ORD. N° 3863 /

**MAT.:** **SANTIAGO:** Autorización Artículo 60° LGUC. para remodelación de inmueble ubicado en calle Enrique Concha y Toro N° 07.

ORD. N°: 01508/16

MAT.: Autoriza intervención en calle Enrique Concha y Toro N°7, ZT Sector calle Enrique Concha y Toro, comuna de Santiago, Región Metropolitana; y remite documentación con timbre de aprobado.

- Lámina 1 de 2: Planta piso Zócalo, esc. 1:50; Plantas 1º, 2º y terraza cubierta, esc. 1:50; ubicación, esc. 1:500; Esquema de superficies, sin escala.
- Lámina 2 de 2: Elevación poniente, esc. 1:50; Corte B-B`, esc. 1:50; Corte A-A`, esc. 1:50; Planta de techos, esc. 1:75.

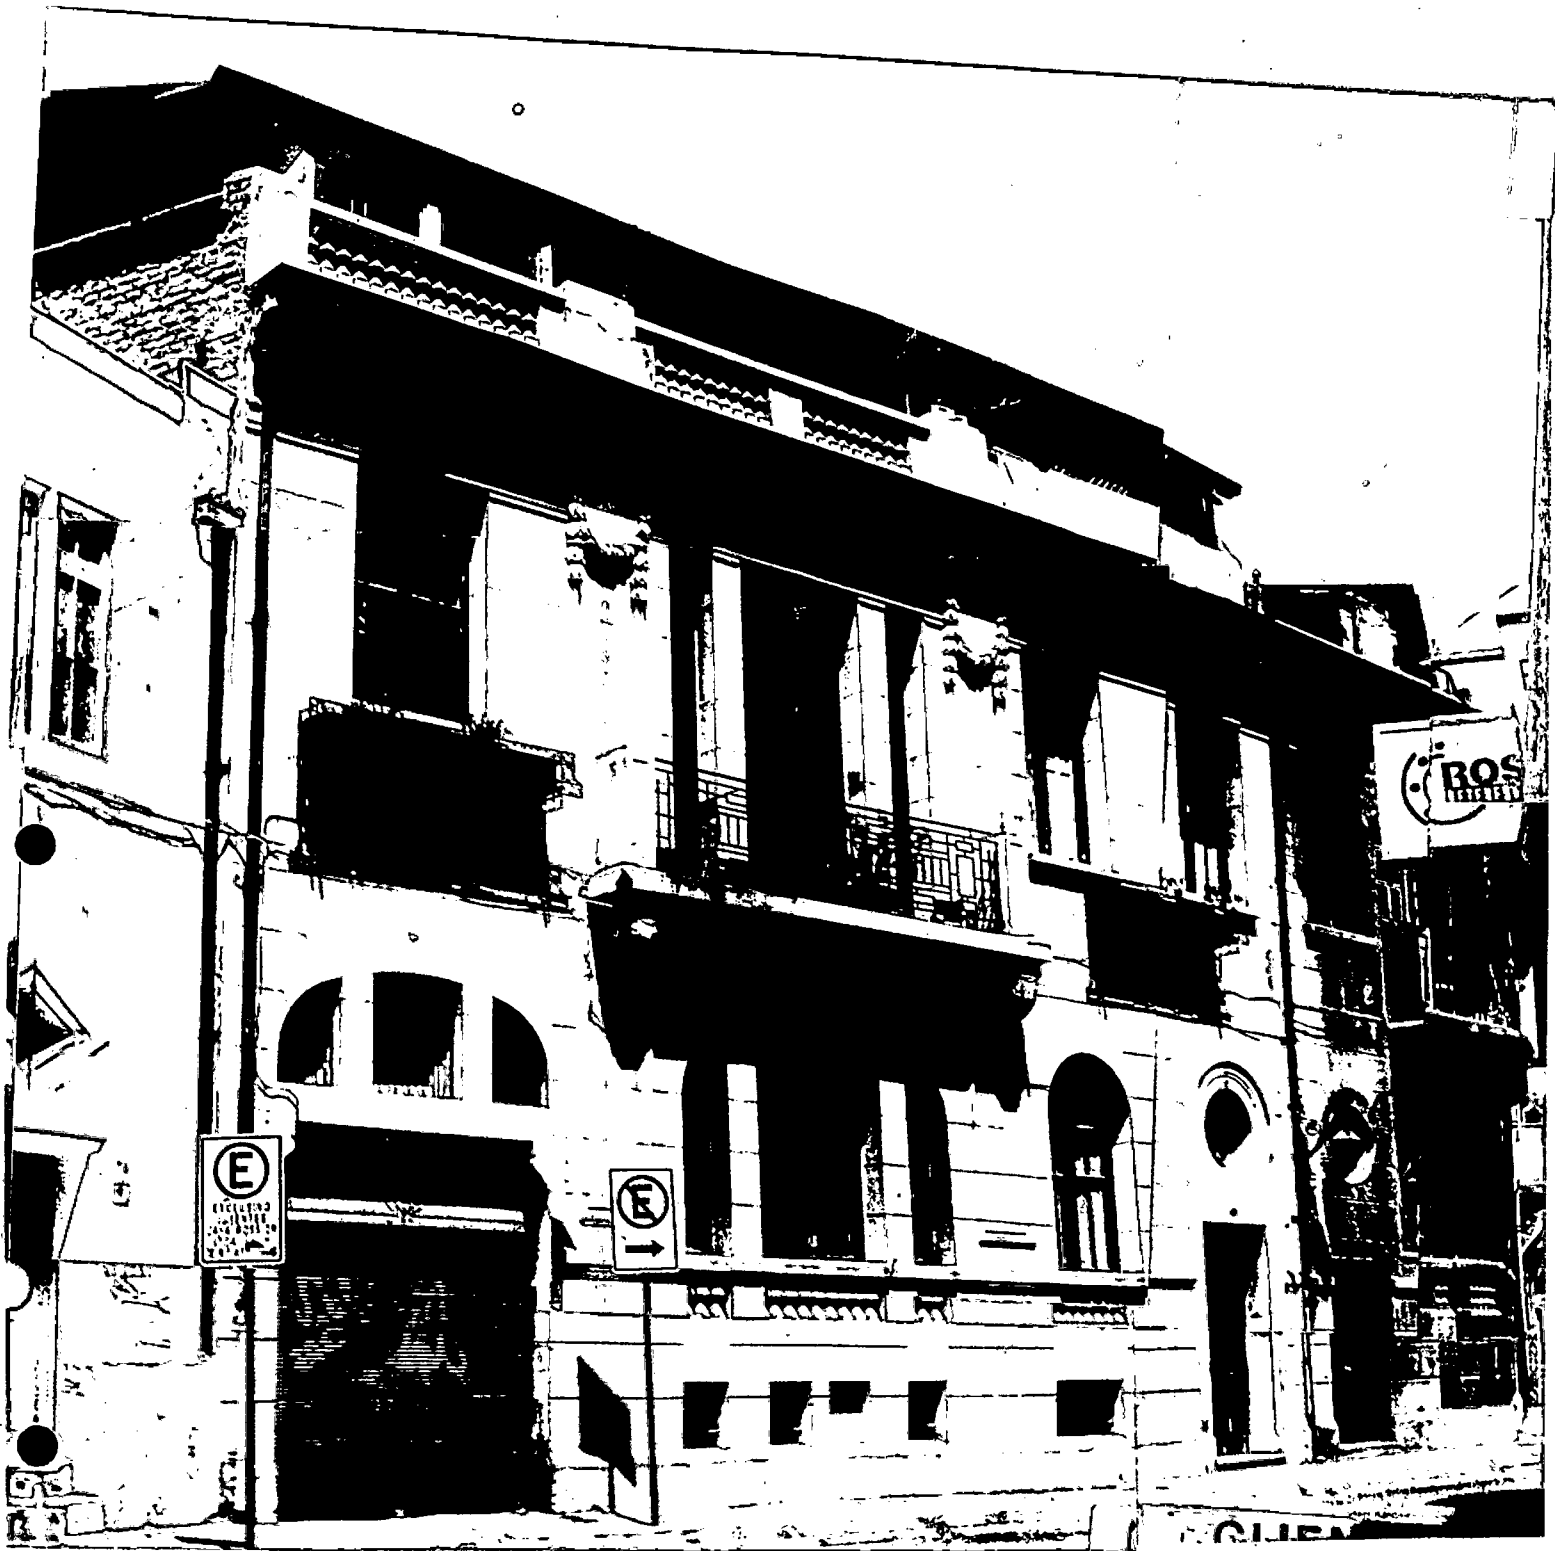
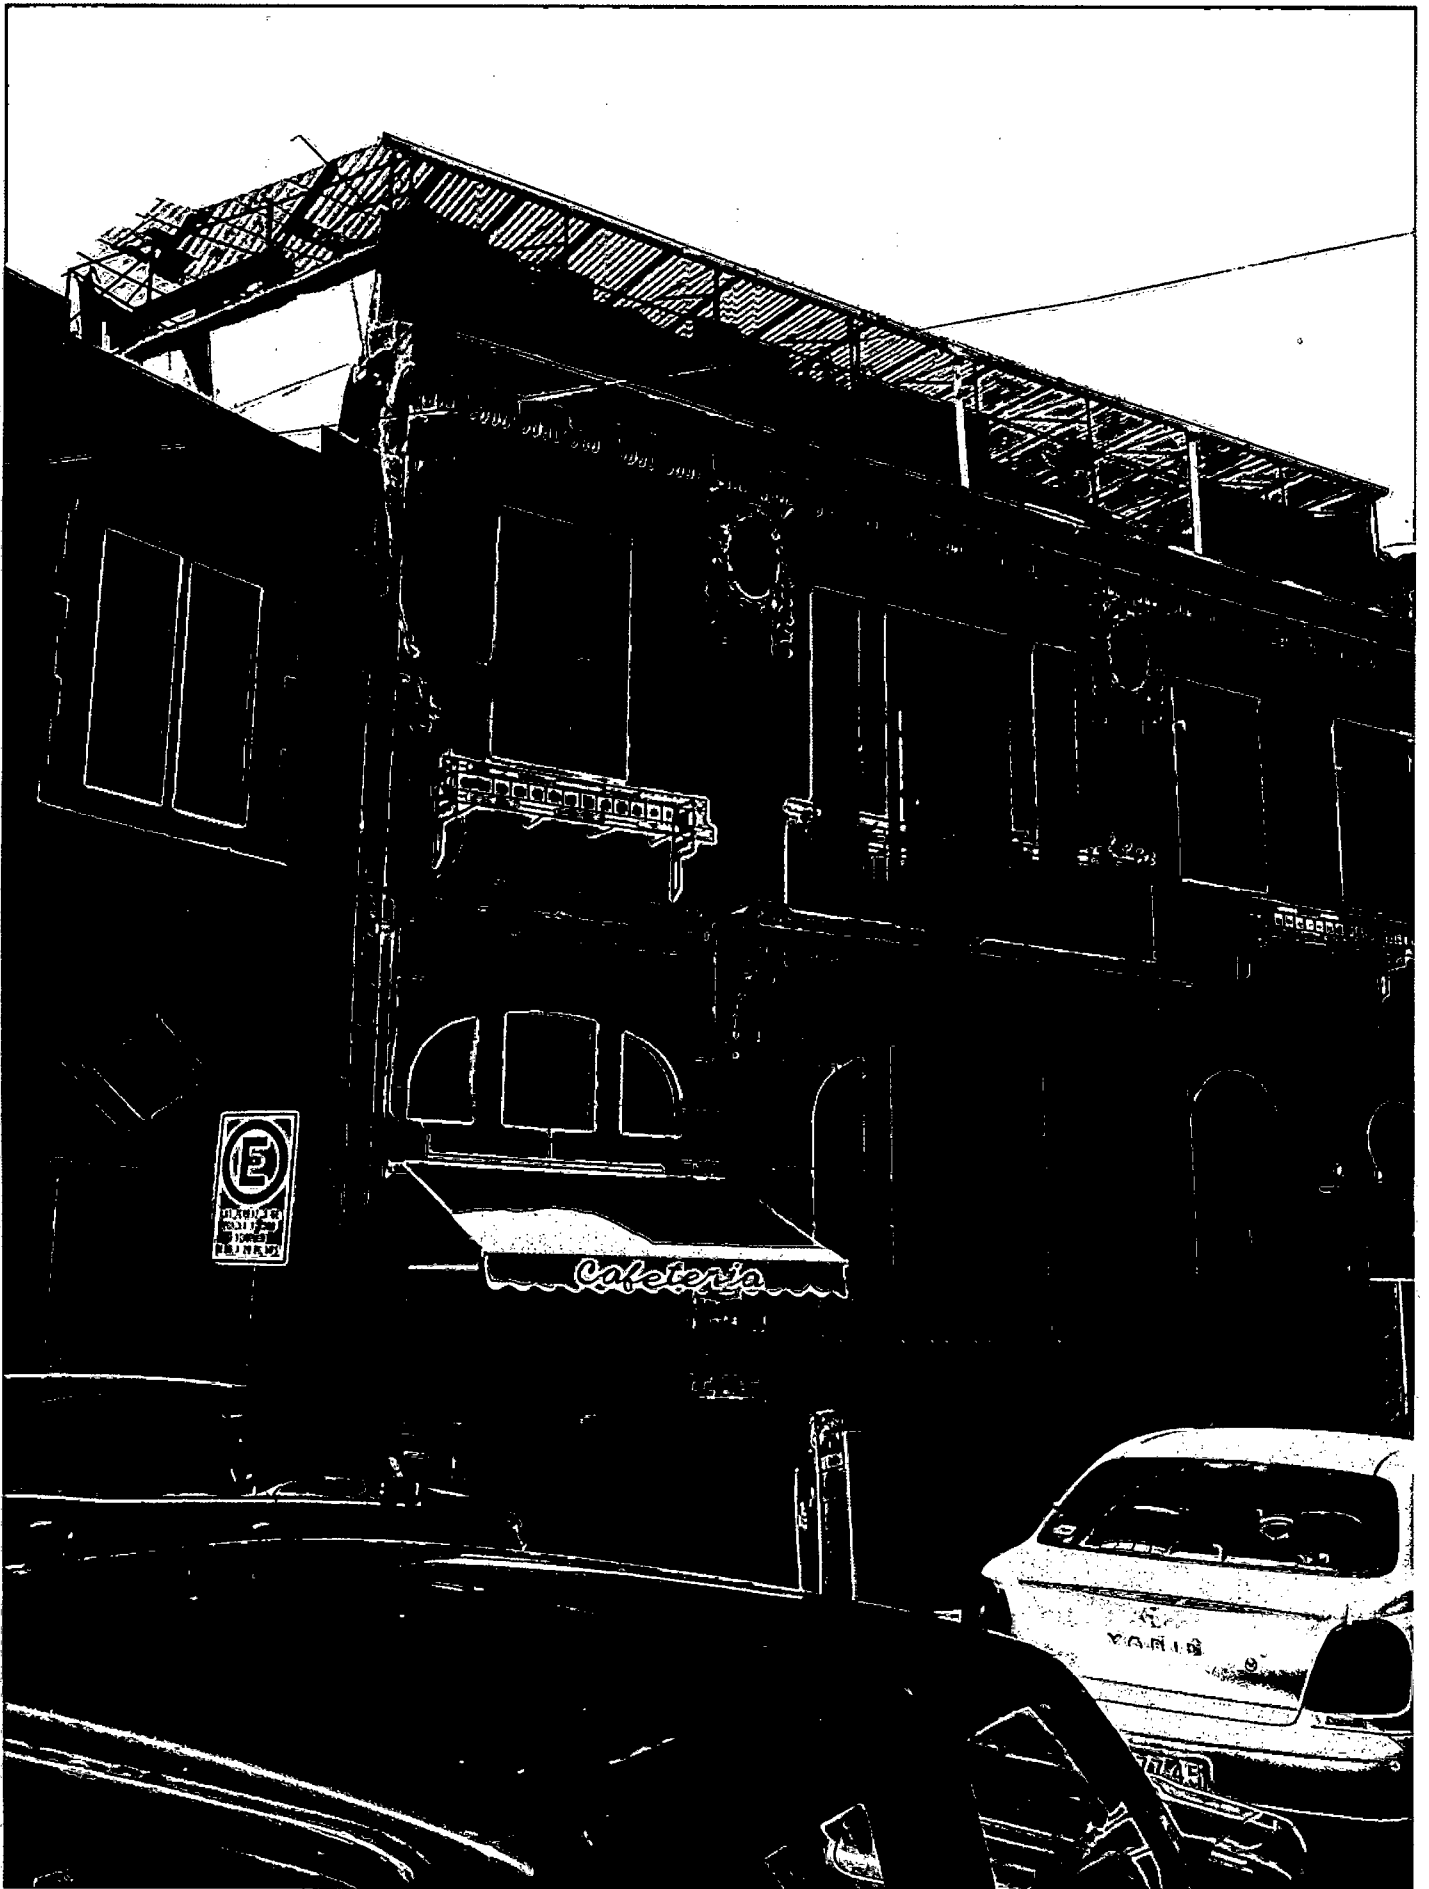
De acuerdo a la evaluación anterior, se remitieron observaciones referidas a la propuesta de cubierta de la terraza. Además, se solicitó reconstruir la balaustrada de coronamiento, en una materialidad similar o idéntica, dado que ésta representa uno de sus atributos de orden arquitectónico-estilístico. También se hizo hincapié en la importancia y cuidado de la calidad constructiva y materialidad de las obras.

- Se trata de modificaciones menores realizadas en el inmueble existente para la habilitación de una hostel. Estas consisten en la eliminación de tabiques y la construcción de otros nuevos, indicados en la planimetría, revestidos en OSB en el caso de los dormitorios, y fibrocemento en baños.
- En el 3º nivel, se incorpora un dormitorio y un baño, mediante tabiquería de madera.
- Se reconstruye la terraza cubierta existente, mediante perfiles metálicos prepintados café moro y cubierta de placas translúcidas de policarbonato alveolar.
- Se considera la recuperación de la balaustrada, idéntica a la original, utilizando como material base madera de tepa torneada, revestidas con pasta latex texturante, y terminación de pintura color similar al existente.

Luego de analizados los antecedentes, le informamos que este Consejo ha acordado autorizar la intervención, ya que subsana las observaciones remitidas anteriormente por nuestra institución.
